# Informace o produktu pro zákazníky

Srpen 2025

## Představení zjednodušené řady baterií pro užitková vozidla a zcela nového designu etiket od září 2025.

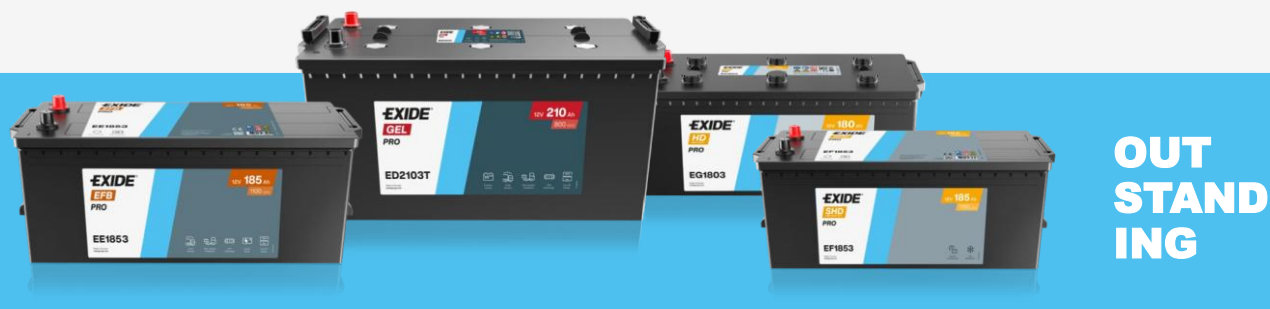
Změny se vztahují na celý sortiment produktů pro komerční vozidla, pro všechny první značky společnosti Exide Technologies:
